Znak sprawy: IPSiP.271.2.2024

**Dotyczy postępowania o udzielenie zamówienia publicznego prowadzonego
w trybie podstawowym na zamówienie pn.:**

Zagospodarowanie terenu Osiedla w Małogoszczu – etap II

W odpowiedzi na nadesłane pytania w dn. 26.01.2024 r. w sprawie w/w zamówienia publicznego, Zamawiający poniżej podaje pytania wraz z odpowiedziami.

Kolorystyka wg projektu zagospodarowania:

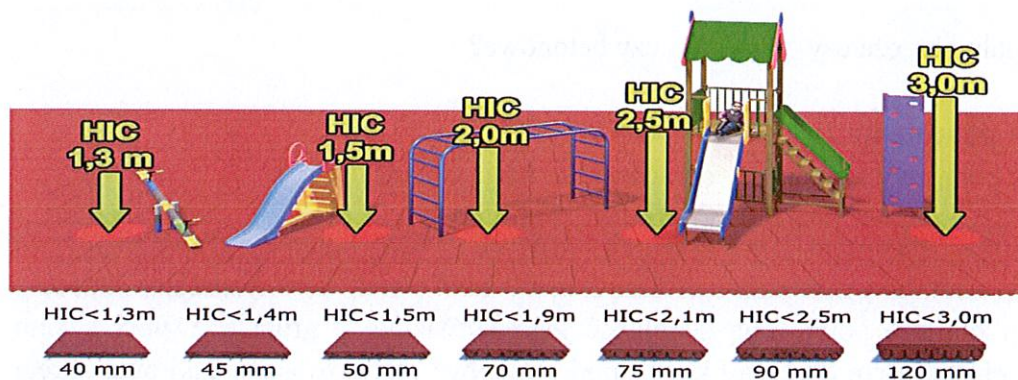
Jaki kolor płyt EPDM (każdy kolor ma swoją cenę)?

Informujemy, iż należy przyjąć kolorystykę wg mapy projektu zagospodarowania terenu – plac zabaw:

- pod urządzenie 17 dwa kolory żółte i czerwone,
- pod urządzenie 14 i 20 – żółte wg rysunku,
- pod urządzenie 19, 16 i 15 – czerwone wg rysunku,
- pod urządzenie 13 i 21 – zielony.
